Pour mémoire dossier présenté en février 2010 et septembre 2011 pour information et avis préalable du bureau de la CLE (cf. diaporama 06/09/2011 + courrier dans dossier de séance)

ZAC de Kergestin

Le projet et le SAGE

Emprises du projet sur les zones humides
(Cotées et classifiées sur le plan fonctionnel)

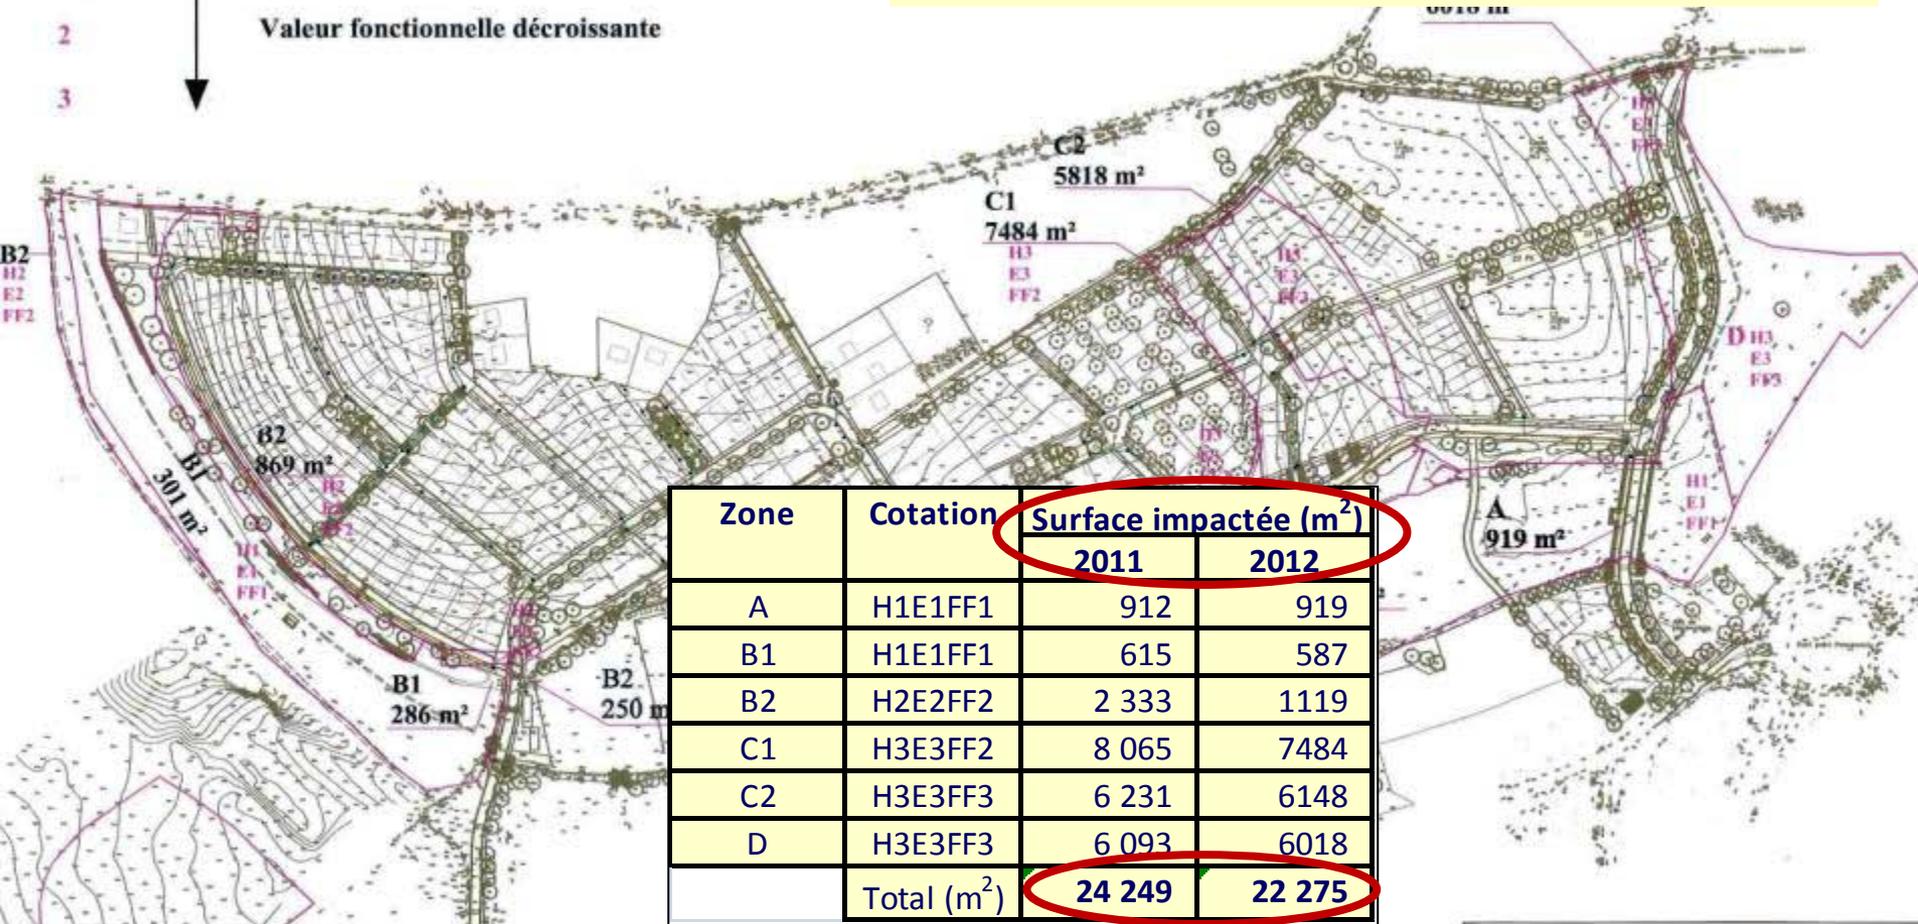
Avis du bureau – point 1 : diminution des emprises
(en particulier B2 secteur qui avait fait débat lors du bureau de septembre 2011)

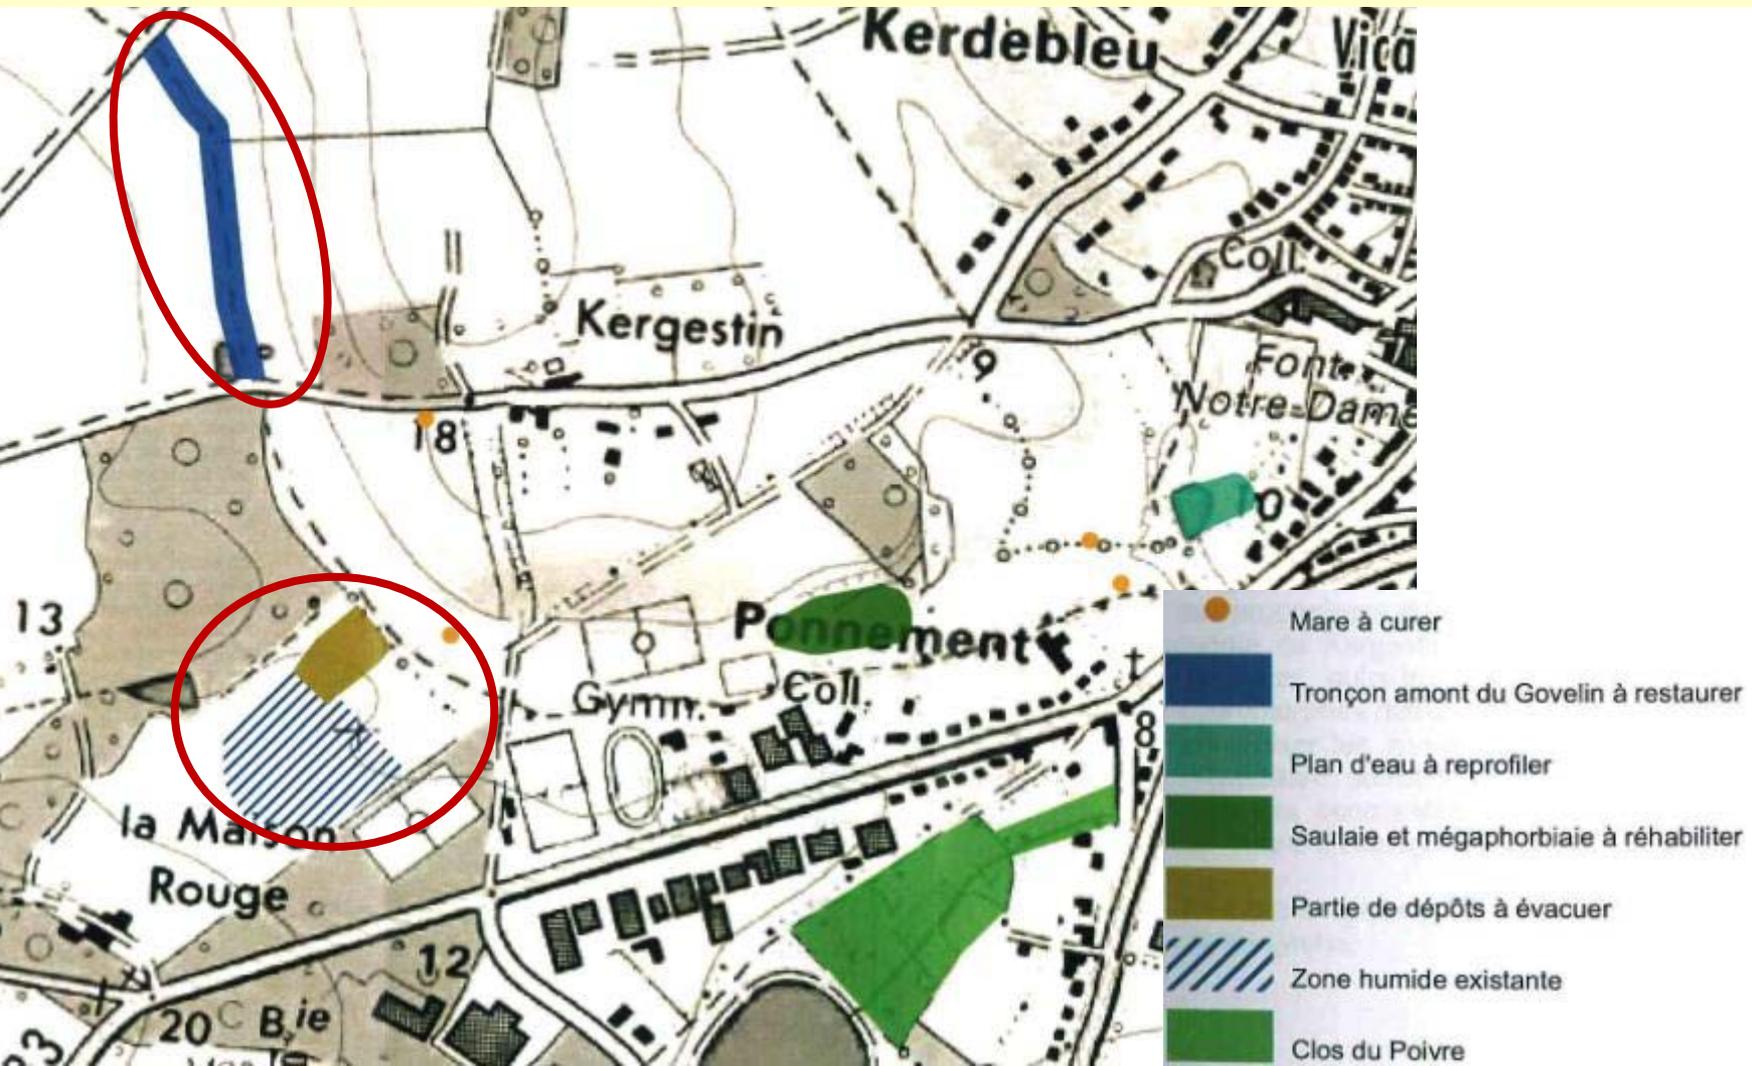
- Demande du bureau : inclure zone SO, connecter ZH au cours d'eau
- Ouverture du bureau : restauration du cours d'eau amont et ZH adjacentes (non surfacique mais fonctionnel – problème hydraulique aval)

Travaux liés à la traversée du Govelin :

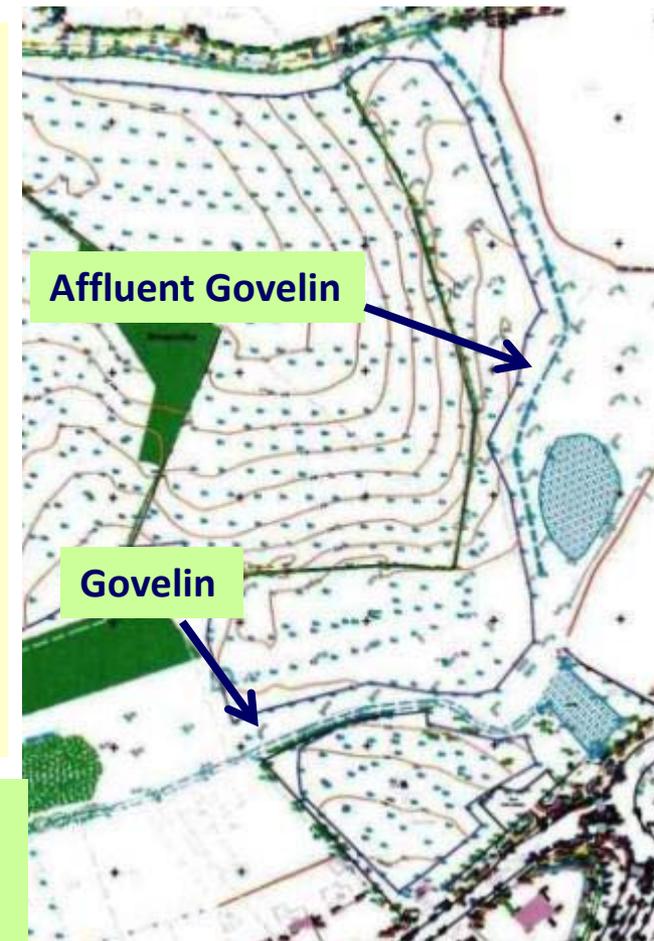
- Continuité assurée par le positionnement des ouvrages
- Question de la longueur de couverture (non évoquée par le SAGE)
